高浜発電所 発電用原子炉設置変更許可申請
（1号及び2号原子炉施設の変更）
【使用済燃料ピットの未臨界性評価の変更】

審査会合における指摘事項の回答

2020年 6月 2日

関西電力株式会社

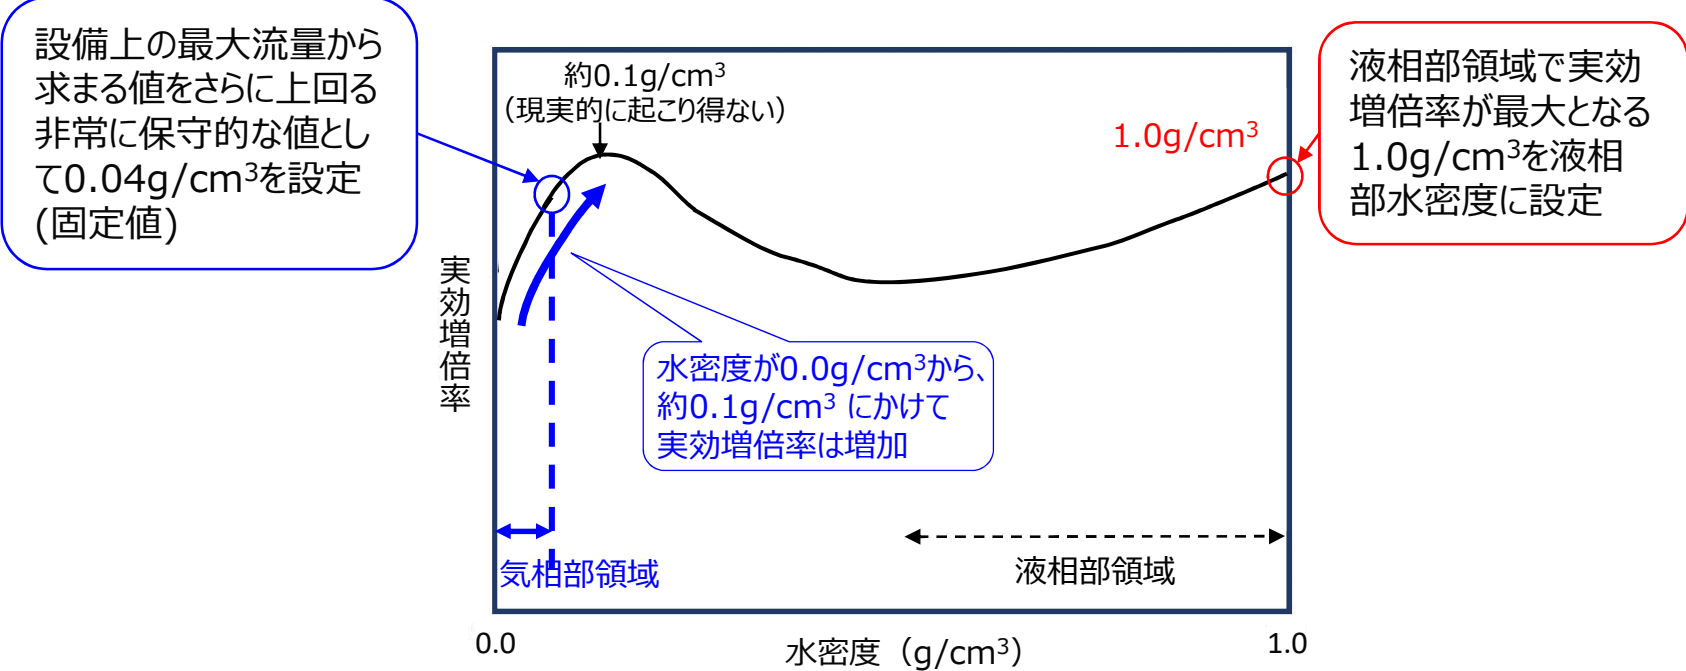
【審査会合コメント⑦：領域管理について、臨界上、運用上の考え方を整理し、説明すること。】

局所に水が集中した場合でも未臨界を維持できるよう、新燃料を分散させるとともに、全体的な未臨界性を向上させるために領域Bの燃焼度制限を20GWd/t以上から25GWd/t以上に見直した。また、燃料及び内挿物の取り扱い回数を低減させ、安全性の向上を図るため、中性子吸収体を考慮しない領域管理とした。

- 領域Bの燃焼度は、運用上の観点（燃料配置の自由度を高めるため燃焼度制限は低い方が良い）と、臨界上の観点（実効増倍率を低減させるため燃焼度制限は高い方が良い）を両立させて25GWd/tとしている。
- 臨界上の観点からは、領域Bの燃焼度制限を25GWd/tとして設定し判定基準を満足することを確認しているが、燃焼度の誤差は最大でも±1GWd/t※程度であり、それを上回るように領域Bの燃料の燃焼度がすべて5GWd/t若くなったとしても判定基準を満足することを確認している（p49参照）。
- 運用上の観点からは、領域Bの燃焼度区分を25GWd/tへ変更することで、燃料取替において領域Aに貯蔵しなければならなくなる燃料が8体増える（変更に当たり取出燃料のうち20～25Gの燃料8体が領域Bに貯蔵できなくなる）ため、燃料運用上の制限は増えることとなるが、領域Aに貯蔵可能な燃料体数は212体と十分な量であるため、運用への影響は軽微である。
- また、SFP内での燃料移動及び炉心装荷・取出時においては、燃料別に付与される燃料番号を用いて、複数人により作業手順を確認し、燃料の移動履歴を追うことができる運用としており、燃料配置の管理を確実に実施することができる。

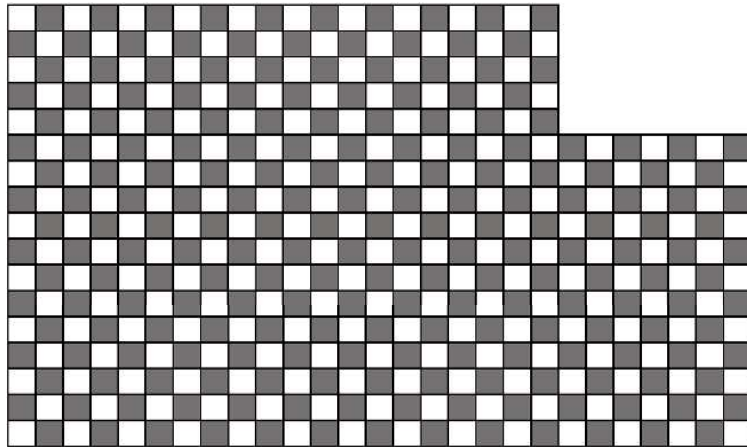
【審査会合コメント④：気相部水密度を変化させた場合の実効増倍率の影響を評価すること。】

- 完全喪失した場合と部分水位の場合において、気相部水密度を0～1g/cm³まで変化させた場合、実効増倍率は、下図のとおり気相部水密度が0g/cm³から大きくなるにつれて増加し、約0.1g/cm³で極大値をとり、一旦減少したのち、1g/cm³にかけて再び増加するカーブを描く。
- 部分水位の場合、水位が低いほど完全喪失状態と同様の变化傾向を示し、水位が高いほど冠水状態の値に近づく傾向となる。

- 液滴の下降速度は、液滴径に依存する。SFP内には放水砲による液滴やスプレイヘッドによる液滴が混在するため、実際はこれらの平均液滴径から決まる下降速度となる。
- 注水、放水設備の中で、注水設備よりも広域に噴霧する放水設備の方が液滴は小さい。また、放水砲に関する文献※において、発電所に配備されている放水砲と同種 (ノンアスピレート型ノズル) のノズルを用いた場合の平均液滴径が約2.9mmとされているが、スプレイヘッドによる平均液滴径は試験データから1mm以上となるため、これらの平均液滴径の最小値である1mmの場合の下降速度である390cm/secとした (参考3参照)。
- この下降速度を前提とすると、燃料集合体外の水密度の取り得る範囲としては、“0g/cm³”から“平均液滴径1mmベース”の水密度の範囲となる。
- 中性子が十分減速される条件となるよう水密度を高い条件にするため、平均液滴径1mmをベースとし、さらなる余裕を考慮して、**水密度は0.04g/cm³**に設定した。

＜SFPに流入する水が局所に集中する場合の検討フロー＞

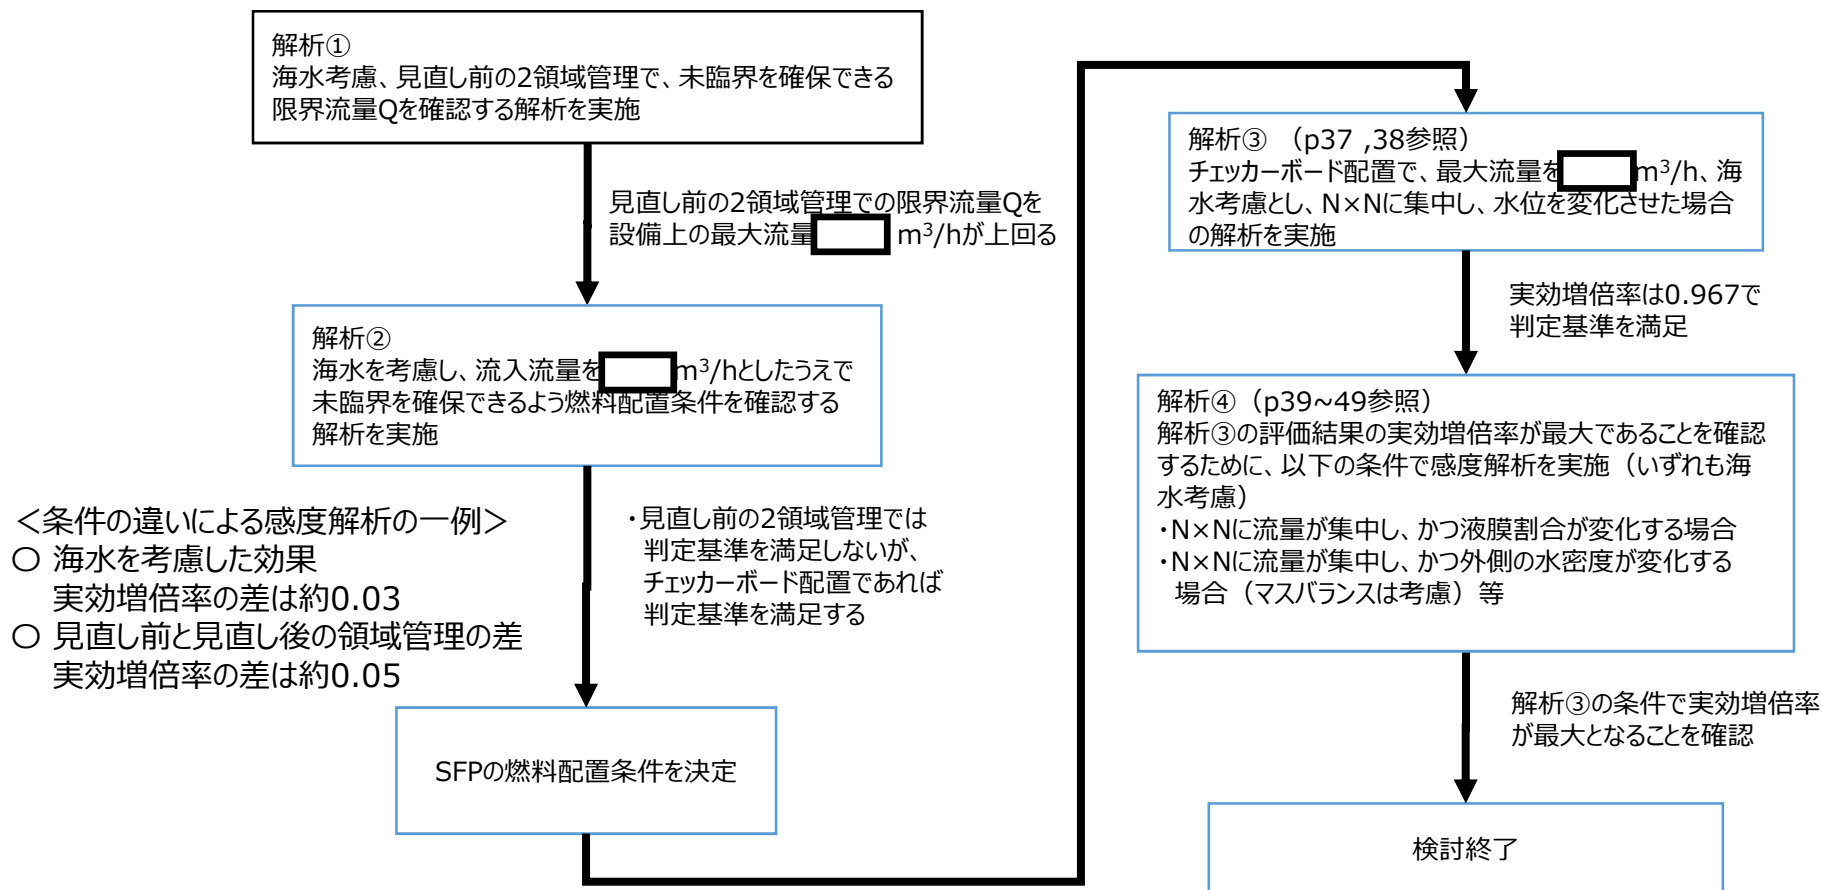
【審査会合コメント⑨：未臨界性評価に影響を与える解析パラメータを抽出し、最大流量に依存しない形でサーベイできないか検討すること。】

本フローとおり、最大流量を設定した上で評価条件の検討を行い、実効増倍率を評価した結果、判定基準を満足することを確認できたことから、最大流量に依存しない形のサーベイ検討は実施していない。

- ＜条件の違いによる感度解析の一例＞
- 海水を考慮した効果
実効増倍率の差は約0.03
 - 見直し前と見直し後の領域管理の差
実効増倍率の差は約0.05

チェッカーボード配置を採用。(さらに全体の実効増倍率を下げるため、領域Bの燃焼度制限を20GWd/tから25GWd/tに変更)

○SFPへの流入量が最大となる状態 (設備構成) は下図のとおり。

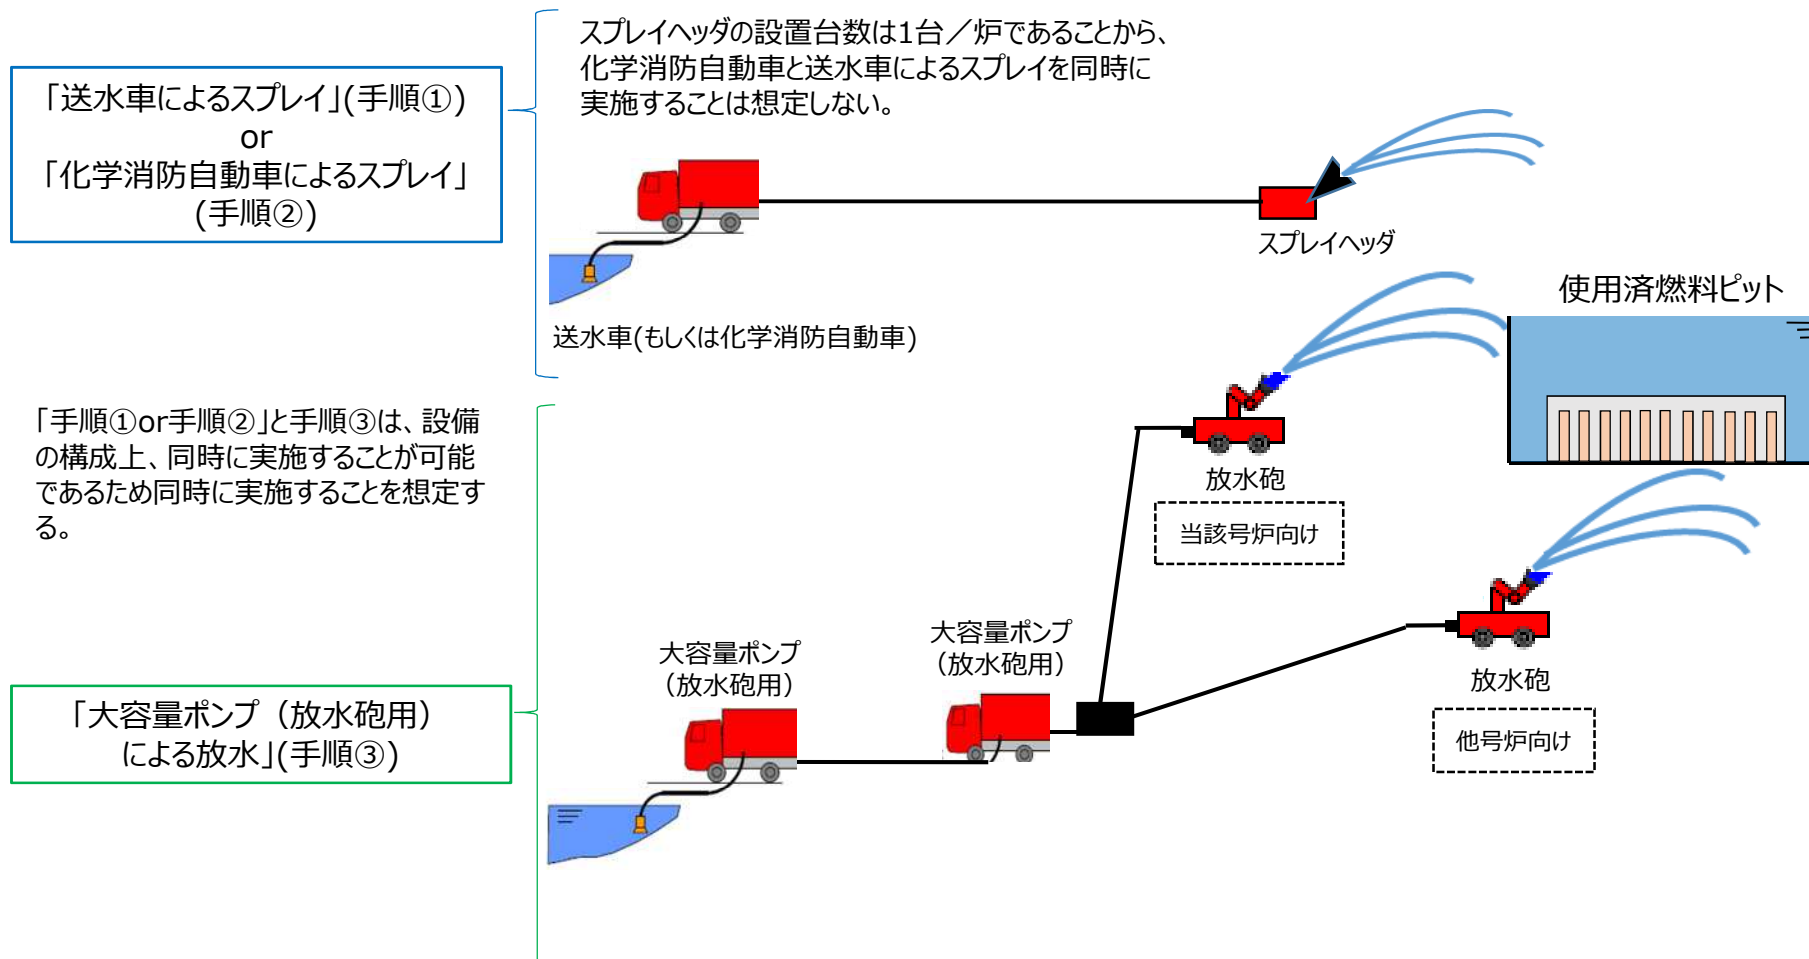
【審査会合コメント⑧：被災していないユニット側の放水砲からの流量について評価を行うこと。】

○片号炉のみ被災した場合には2台の放水砲を1ユニットに向けて放水する可能性がある (参考7) ことから、**同じSFPに2台放水砲を使用することを想定する。**

液膜と液滴の割合 (イメージ図)

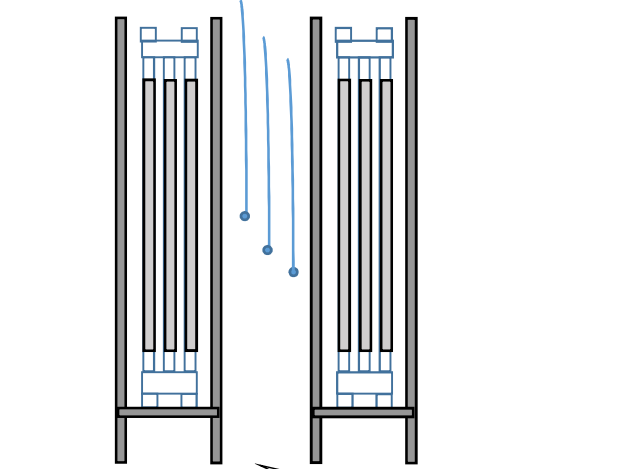
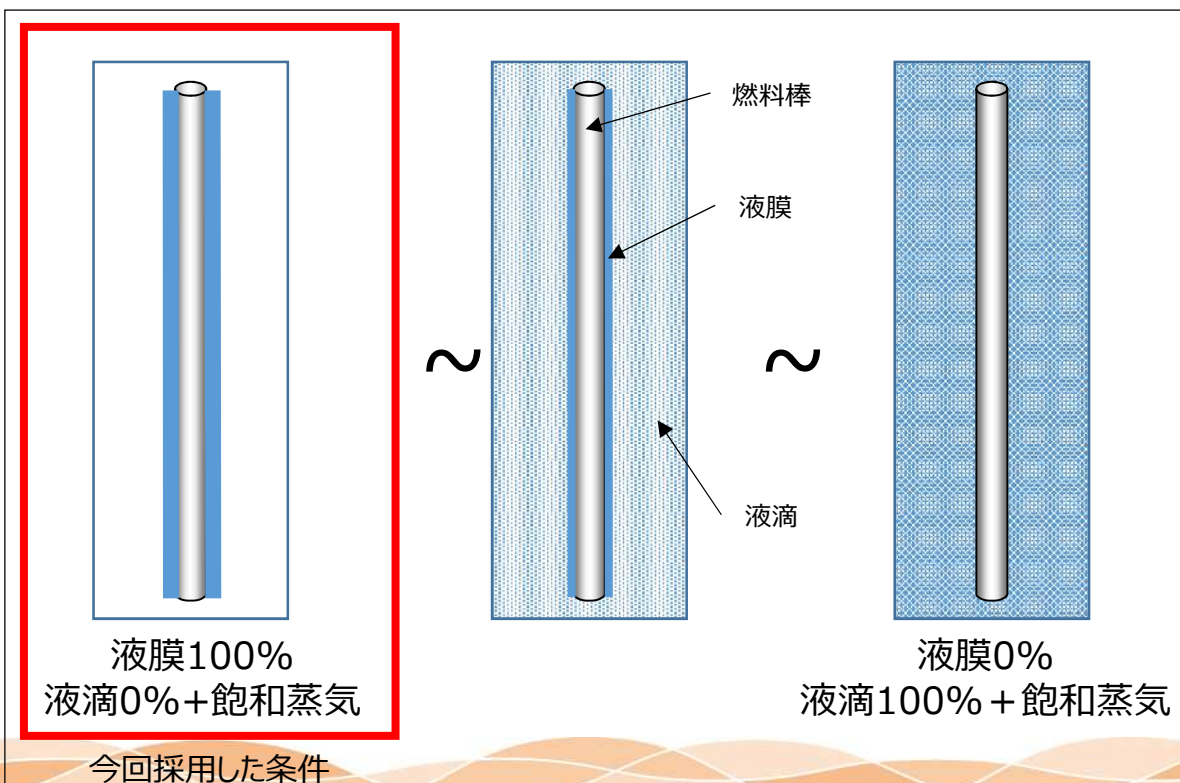
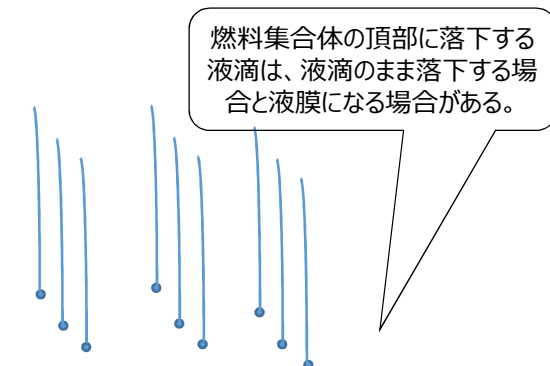
【審査会合コメント③：液膜と液滴の割合を考慮すること。】

- 燃料集合体内に流入した水は、液滴のまま落下する場合と、燃料棒等の表面を液膜となって流下する場合に分かれ、液膜と液滴は様々な割合を取り得る。
- 燃料集合体内の液滴と液膜の割合については、燃料棒周りの水分量が多いほど中性子が減速されやすくなり、実効増倍率が高くなることから、燃料棒周りに最も水分量が多くなる（落下速度は液膜の方が液滴よりも遅いため水分量が多くなる）ように、**全て液膜とした。**
- さらに、燃料集合体内の気相部水密度は、液滴として存在する水がない状態で取り得る最大値である飽和蒸気密度とした。

図 従来の式と実験的な平均膜厚さとの比較^{*2}

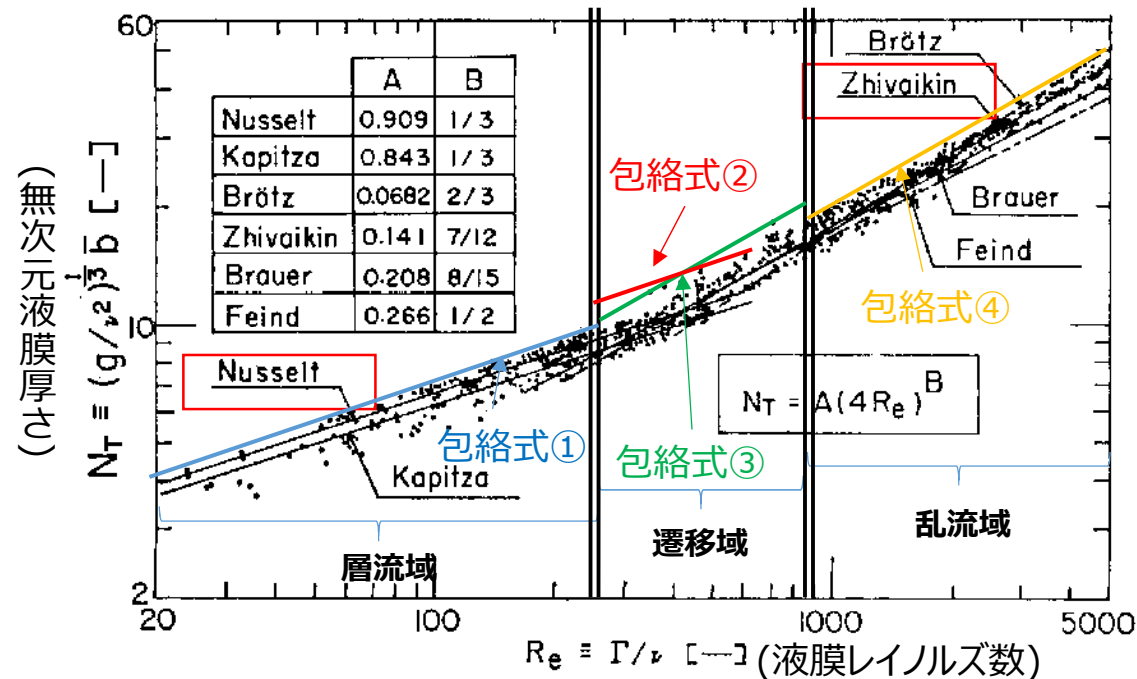
【審査会合コメント③：燃料棒外表面に形成される液膜厚さ（液膜厚さの評価式を含む）の不確かさを考慮すること。】

- 燃料集合体内の水分量が多いほど中性子が減速されやすくなり、実効増倍率が高くなるため、液膜厚さは厚くなる条件とする。
- 液膜の厚さは燃料棒にかかる流量に依存し、流量が大きくなり(Re数が大きくなり)、臨界Re数を超えると、液膜の流れは層流から乱流となる。このため、液膜厚さのベースとなる評価式は、層流域については層流流下液膜に対するNusselt^{*1}の式、乱流域については、乱流流下液膜に対するZhivaikin^{*2}の式とする。
- さらに評価式の不確かさを考慮するため、領域毎に文献に記載されている実験値を包絡するように、式の傾き（下図のBの値）を保存し、最も外側の実験値を通る包絡式を設定し、流量が集中する範囲の全ての燃料棒に適用した（遷移域は両方で評価し、高い値を採用。参考8参照）。

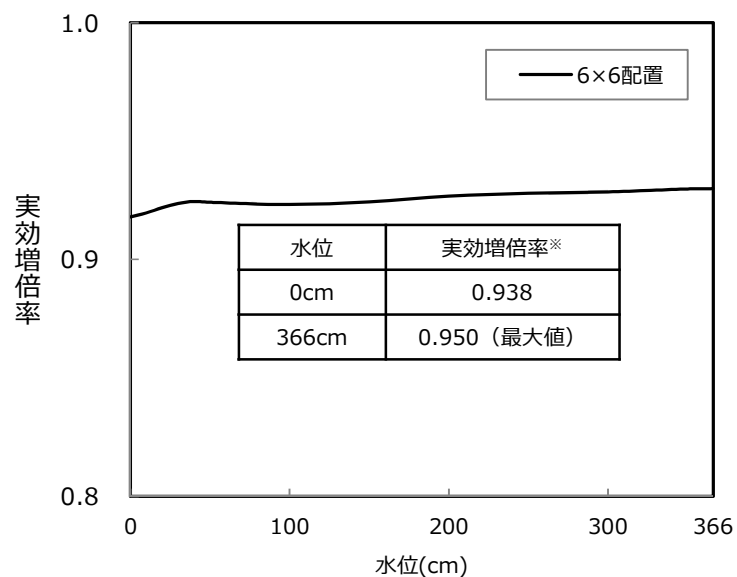
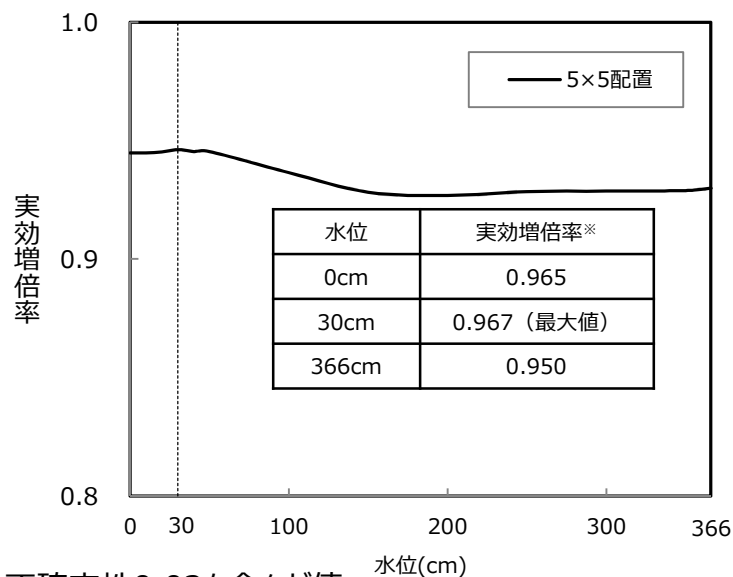
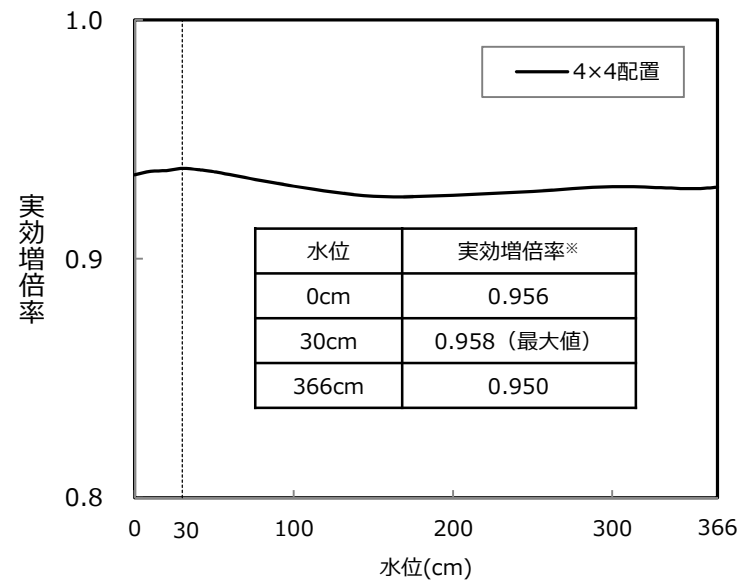
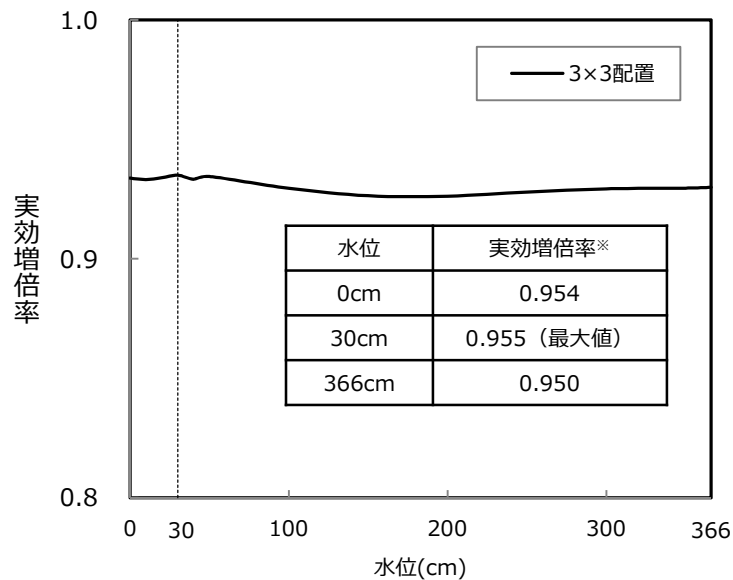
【審査会合コメント②：放水が狭い領域に集中するケースも想定し評価すること。】

評価条件と評価結果を以下に示す。全て判定基準を満足している。水位と実効増倍率の関係のグラフは次頁に示す。

各集中範囲における水位と実効増倍率の関係を以下に示す。

図 液膜割合と実効増倍率の関係

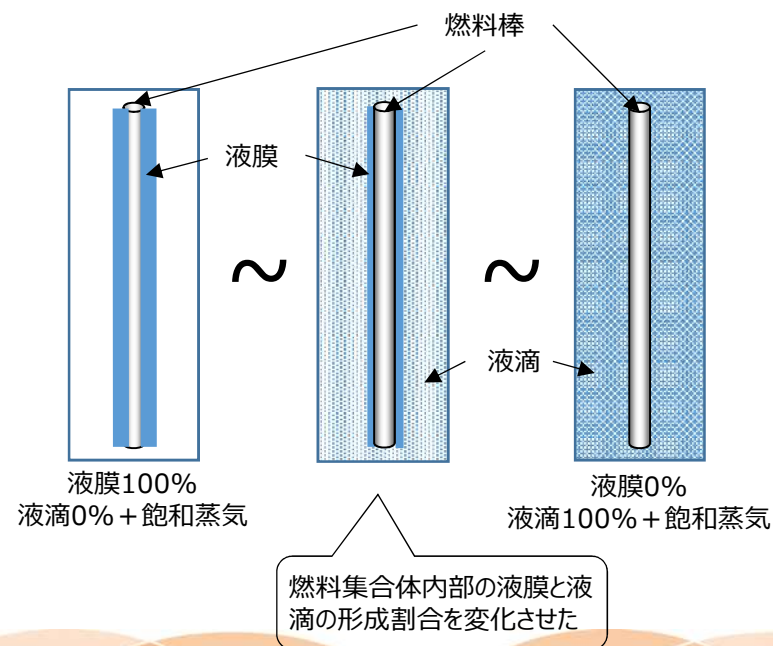
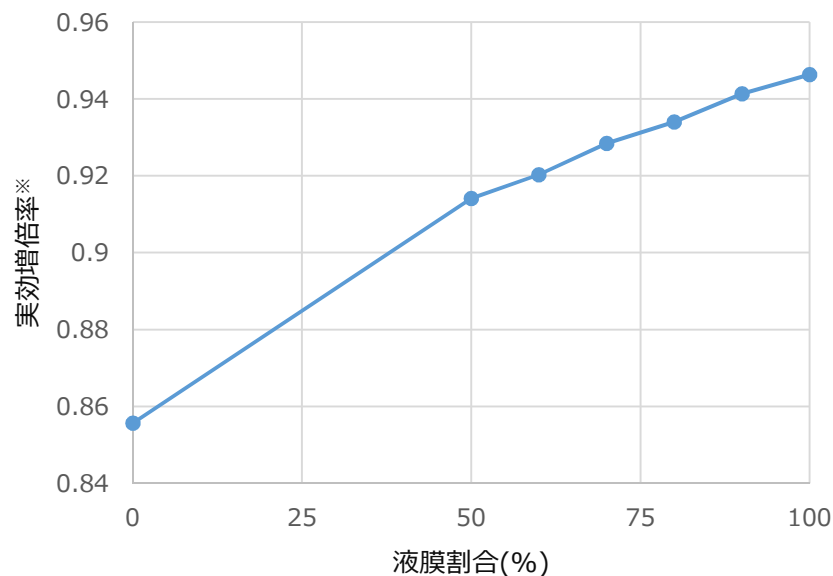
【審査会合コメント⑥：スプレイ水の液膜または液滴への分配による影響を示すこと。】

液膜割合の増加に伴い、実効増倍率が単調に増加することを確認した。これは燃料集合体内に液膜として存在する方が、液滴として存在するよりも下降速度が遅く、その結果燃料集合体内の水量が多くなり、中性子が減速しやすい条件になった結果と考えられる。

図 感度解析および申請評価における水平方向反射体設定

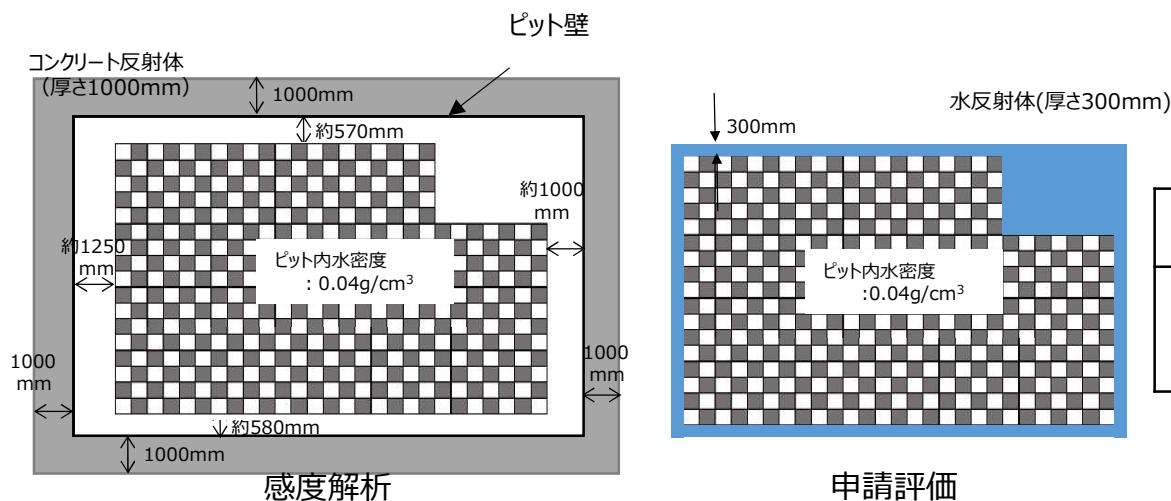
【審査会合コメント⑤：評価体系や反射体による保守性を説明すること。】

申請評価における水平方向反射体は、ラック外周の側面に水反射体を設定しており、反射体厚さは臨界安全ハンドブックを参考に、十分な中性子の反射効果が得られる厚さ（反射効果が飽和する厚さ）として300mmを設定しているが、コンクリート反射体での評価と比較することで、その設定の妥当性を確認する。

ラック外周の側面の反射体をコンクリートに変更しても、申請評価の実効増倍率を下回ることを確認した。
